**Avis délibéré de la mission régionale d'autorité
environnementale sur le Remplacement du télésiège du
Sairon sur la commune de Morillon (74) présenté par
Grand Massif Domaines Skiables (département de Haute
Savoie)**

(Deuxième avis)

Avis n° 2021-ARA-AP-1168

Avis délibéré le 20 juillet 2021

Figure 3: Emprise du projet (Source : dossier)

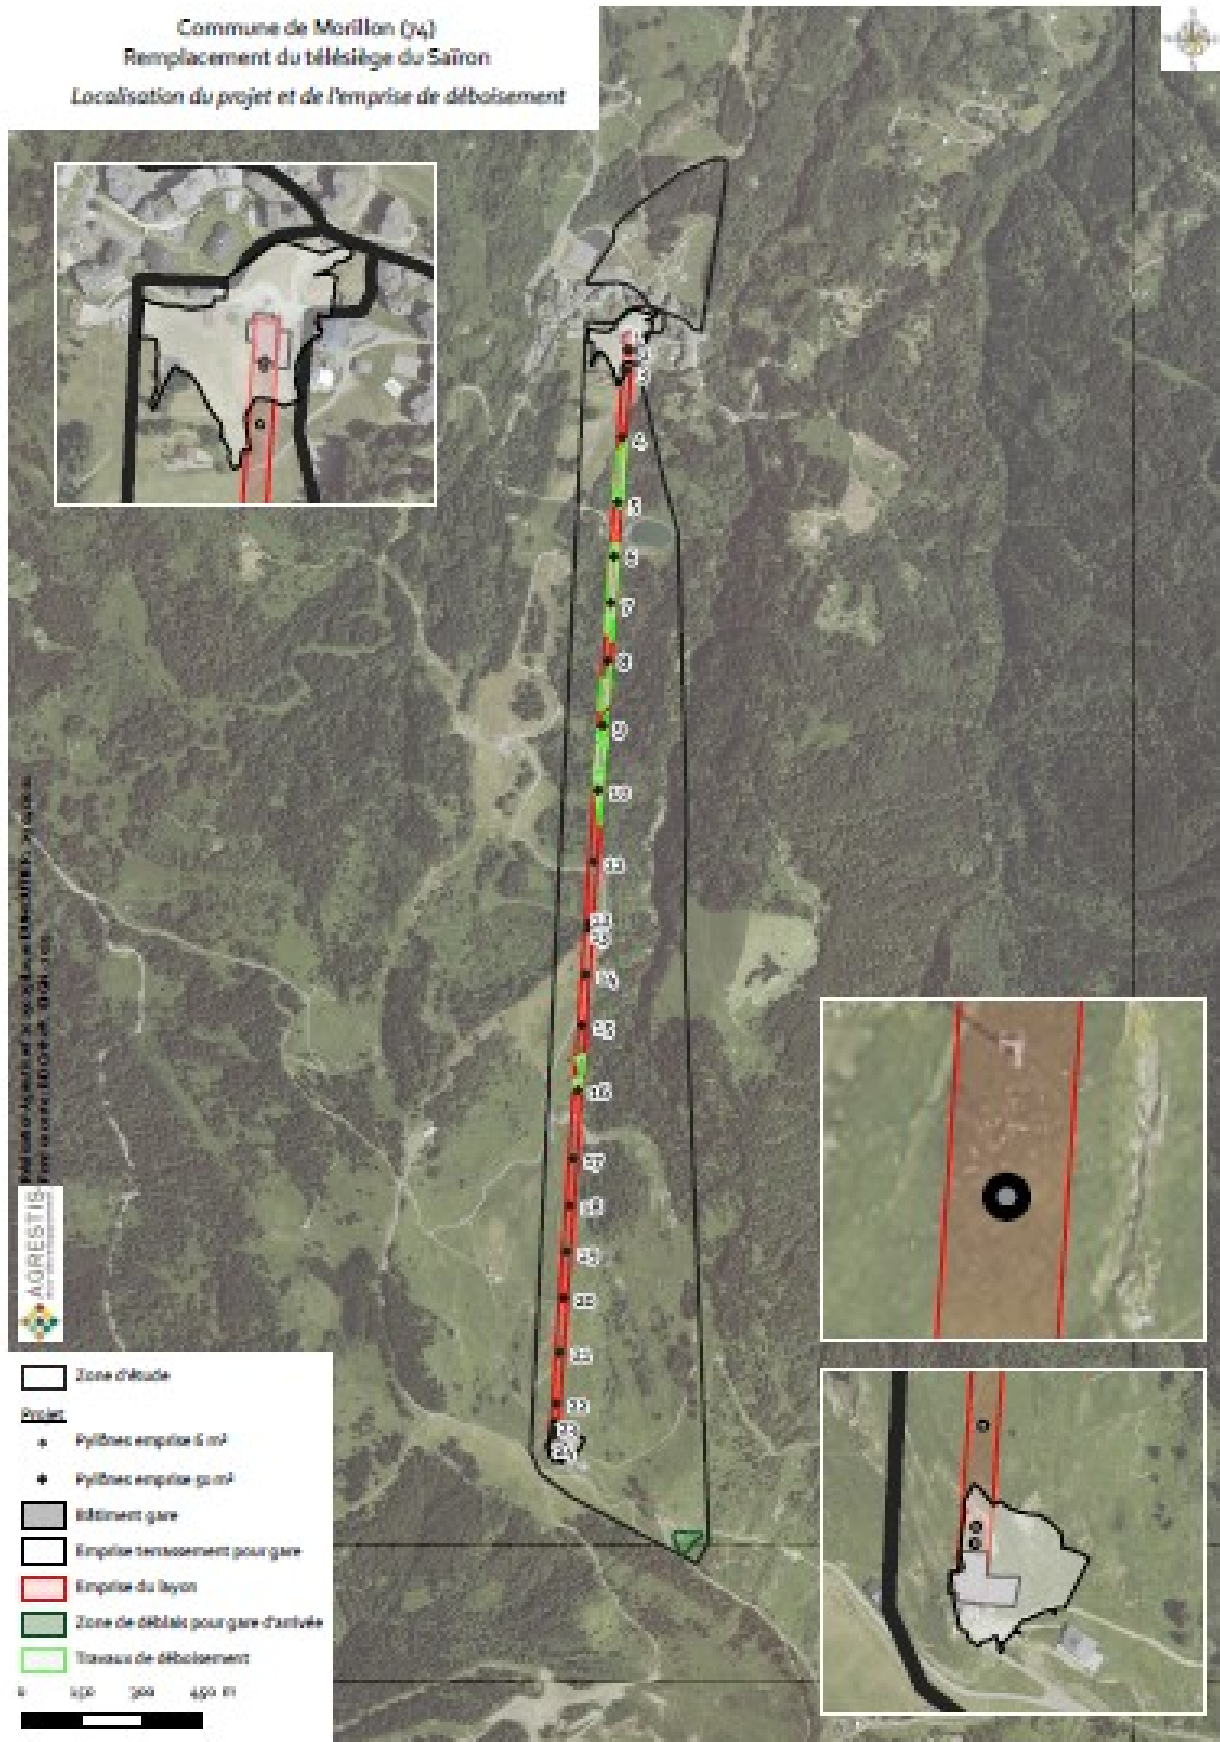
- coupe et abattage des arbres (dont broyage des landes) sur une surface de 5 586m² contre près de 3ha dans le précédent projet;
- démontage du télesiège débrayable (TSD) 4 du Sairon ;
- terrassements et montage des gares et du TSD 6.

Si les modalités de dépose des pylônes situées en zones humides se feront par hélicoptère. Celles des autres pylônes ne sont pas décrites, ni le devenir de leurs fondations bétonnées. Aucune filière précise de valorisation des déchets n'est avancée.

Figure 4: mesures compensatoires présentes sur le site du projet - en rouge, localisation du projet (source: géoportail et MRAe)

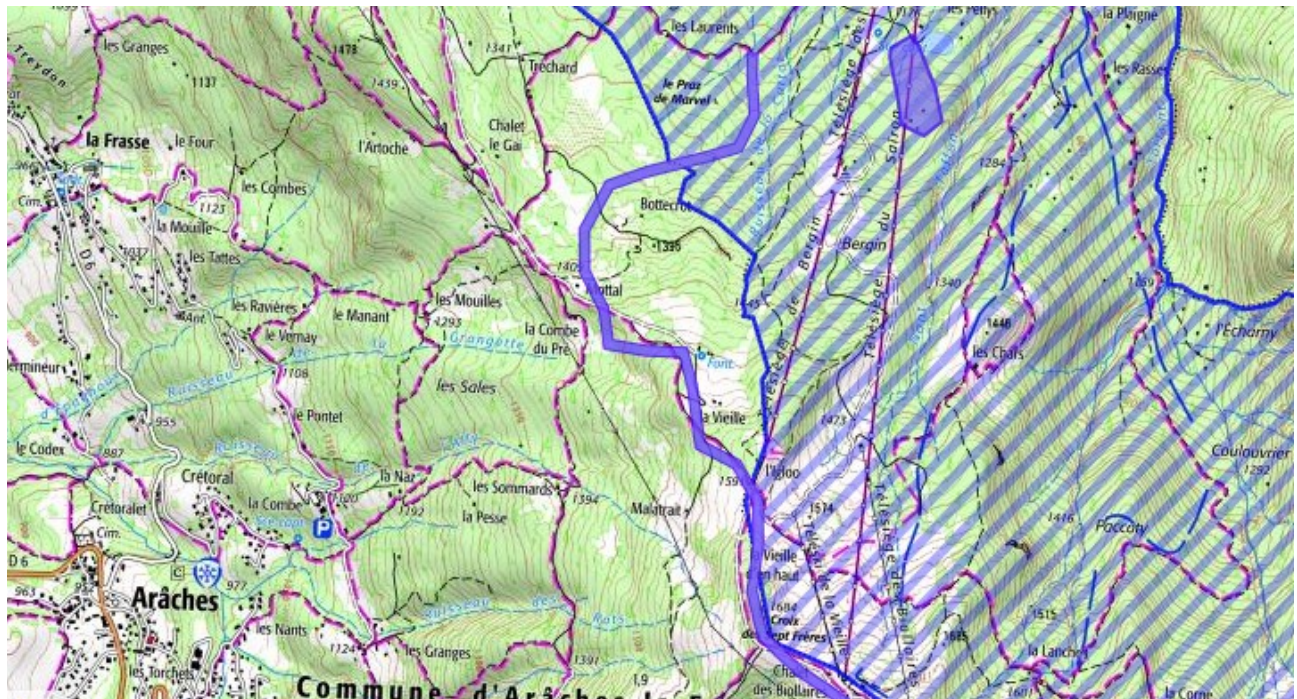
Elle est également l'objet de trois mesures compensatoires (cf. figure 4) liées à l'aménagement de la combe de Coulouvrier (décision du 12 mai 2017 de Réouverture du milieu par débroussaillage d'espèces ligneuses, abattage d'arbres, etc), à l'installation d'un réseau de neige de culture sur la piste de ski 'Marvel', (décision du 17 mai 2019, Restauration et réhabilitation de milieux et évolution de la gestion des milieux).

Le dossier ne mentionne pas les sites concernés par les trois mesures compensatoires ni leur objet. Il ne permet pas d'être assuré que leurs objectifs seront maintenus, qu'elles seront préservées et que les mesures de réduction et de compensation du projet ne viennent pas en double compte de celles-ci.

- **d'analyser les incidences de l'exploitation nocturne du télésiège du Sairon sur la faune et spécifiquement, sur les populations de chiroptères,**
- **de s'engager explicitement à préserver les sites retenus pour les mesures compensatoires existant sur le territoire,**
- **de démontrer la valeur ajoutée des mesures de réduction et de compensation présentées pour le projet.**
